改善箇所説明図

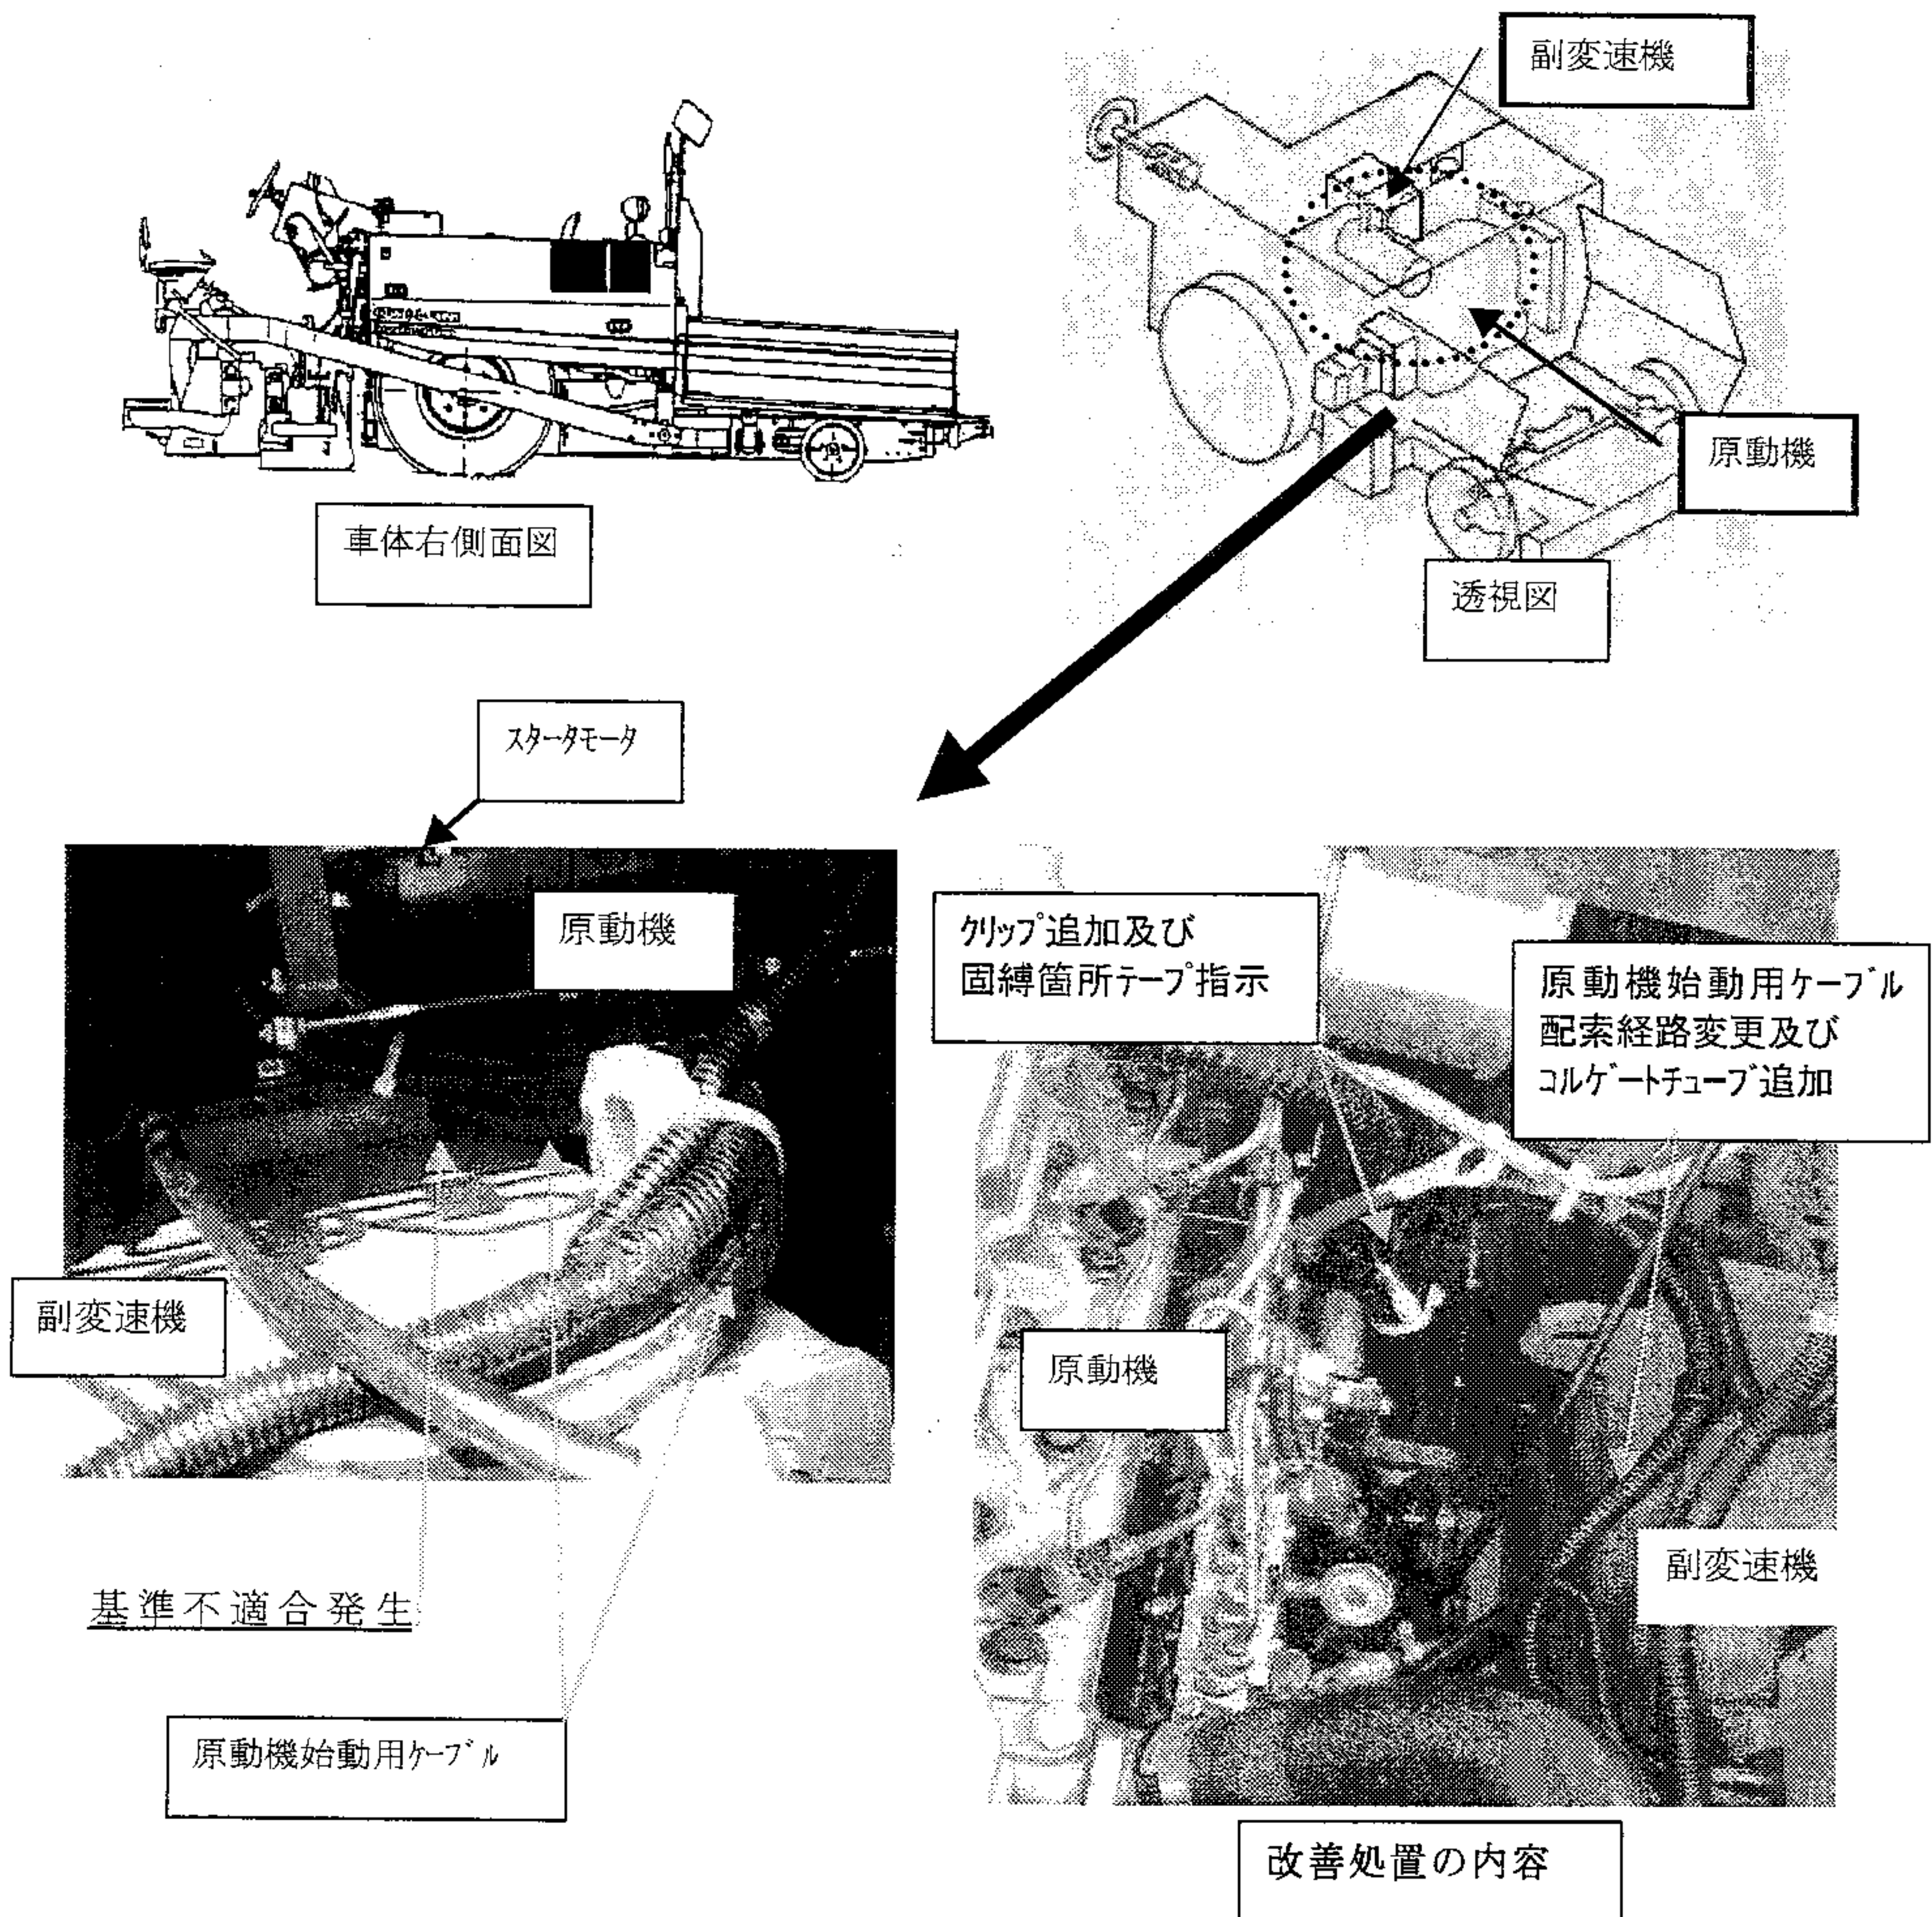
バッテリーリレーとスタータモータ間の原動機始動用ケーブルの配索方法が不適切なため、副変速機固定用ブラケットと接触し、そのままの状態で使用を続けると、原動機の振動等により、当該ケーブルの被覆が破損して短絡し、最悪の場合、再始動できなくなるおそれがある。

全車両、当該ケーブルの配索経路を変更すると共に、コルゲートチューブを追加する。
